## Avis de la Mission Régionale d'Autorité environnementale Nouvelle-Aquitaine sur un projet de parc éolien dans la commune de Doussay (86)

n°MRAe 2022APNA95

<b>Localisation du projet :</b>	Commune de Doussay (86)
<b>Maître(s) d'ouvrage(s) :</b>	Société ENGIE Green
<b>Avis émis à la demande de l'Autorité décisionnaire</b>	Préfet de la Vienne
<b>En date du :</b>	10 juin 2022
<b>Dans le cadre de la procédure d'autorisation :</b>	Autorisation environnementale
L'Agence régionale de santé et le préfet de département au titre de ses attributions dans le domaine de l'environnement ayant été consultés.

Zones urbanisées autour du projet et points de mesures acoustiques – extrait du dossier de juin 2022 page 106

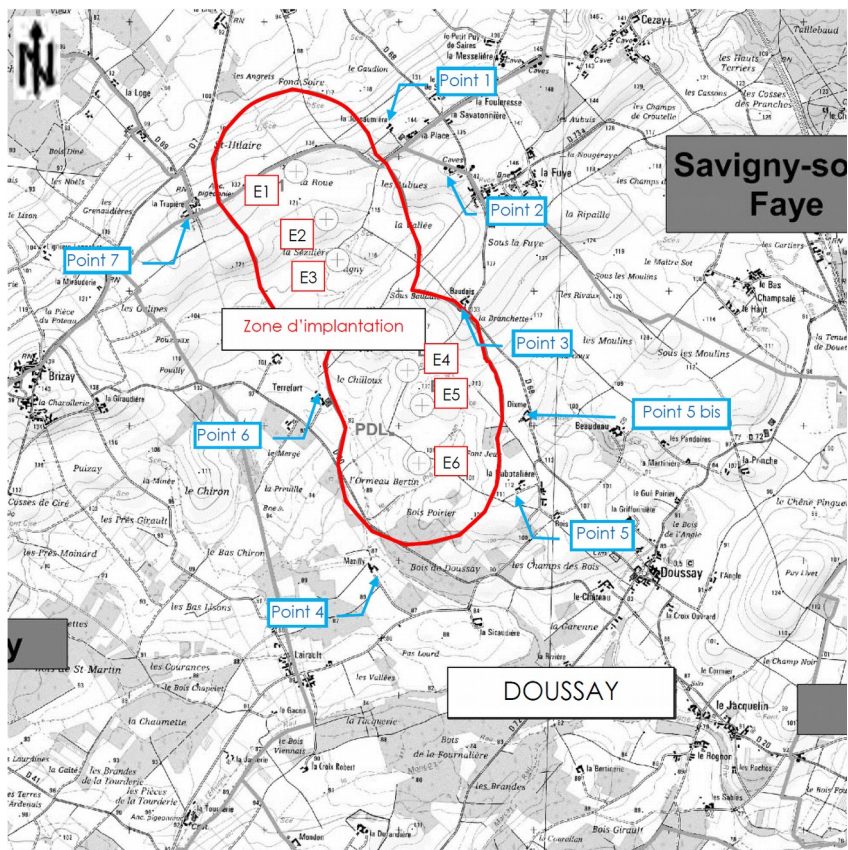
**La Mission Régionale d'Autorité environnementale recommande de mettre en place des campagnes de mesures dès la mise en service du parc, de vérifier les niveaux d'émergences sonores de celui-ci en phase d'exploitation et, le cas échéant, de déclencher les mesures de bridage nécessaires au respect des valeurs réglementaires pour tous les lieux habités.**
